国土交通省淀川河川事務所 所長 様

宇治・世界遺産を守る会

宇治・防災を考える市民の会

## 塔の島地区改修に関する要請

#### 植栽のイメージバース（朝霧橋から下流望む）

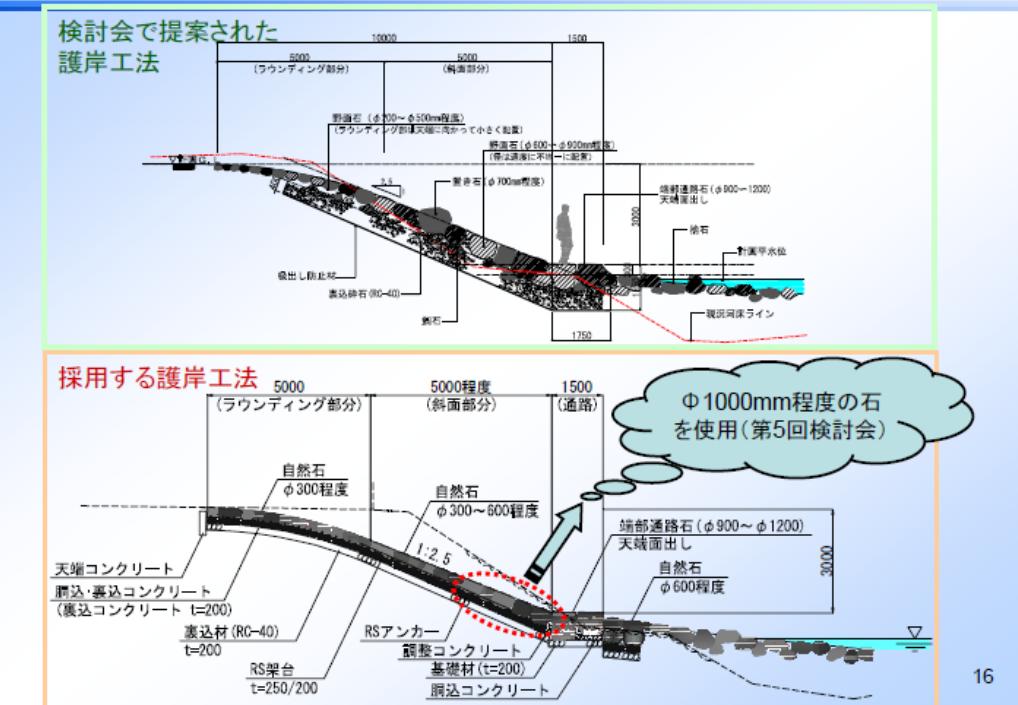
第5回検討会資料-2 p9、p31、および宇治市建設水道常任委員会提出の「現地説明資料、平成25年2月7日、淀川河川事務所」のp10の「植栽のイメージパース（朝霧橋から下流を望む）」をみると、掘削費用を別にして概算直接工事費が試験施工実績で1平方メートル当たり9.4万円（第5回検討会資料）という莫大なお金を費やす工事の結果が、島を石で固める以外の何物でもないことが明白です。

宇治川護岸を既存計画で改変した場合 中洲のイメージと説明しても石で固めた島

#### ■参考－塔の川で採用する護岸②

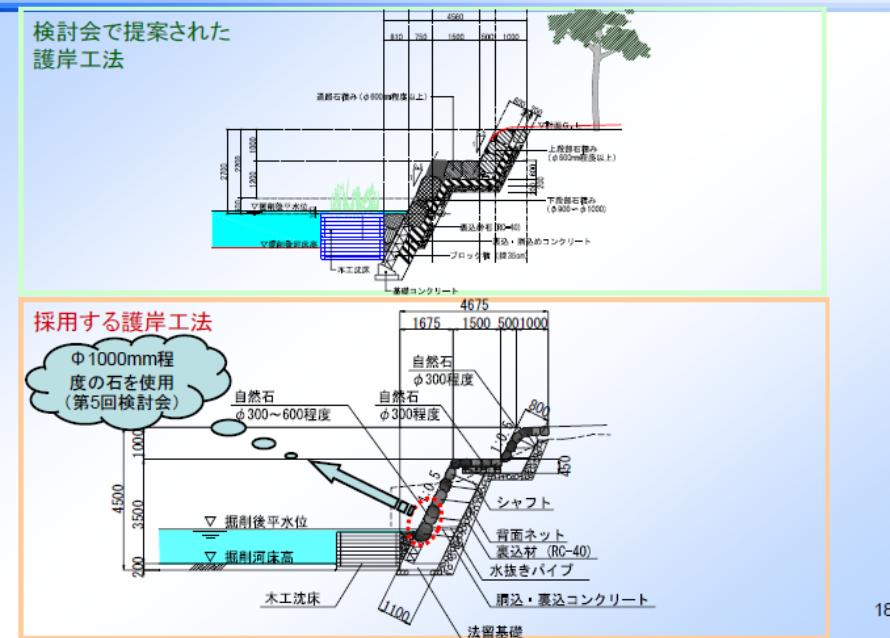
②「塔の島地区河川改修について（平成25年2月7日、淀川河川事務所）」のp10「検討会で提案された塔の川の護岸構造」、p11「護岸のフォトモンタージュ（現況と改修後との比較）」、第5回検討会資料のp21「3.2.4 採用する護岸工法」を見れば、計画されている塔の川の護岸形態は、既存の護岸が比較的安全な塔の川へ接近しやすい形態であることに比べ、明らかに塔の川への接近を妨げる形態になっています。しかも転落すれば這いあがることのできない危険な形態とも言えます。

水面と護岸天端は1.7mへと落差が拡大する。

現況の護岸の方が明らかに塔の川の水際に近づき易い
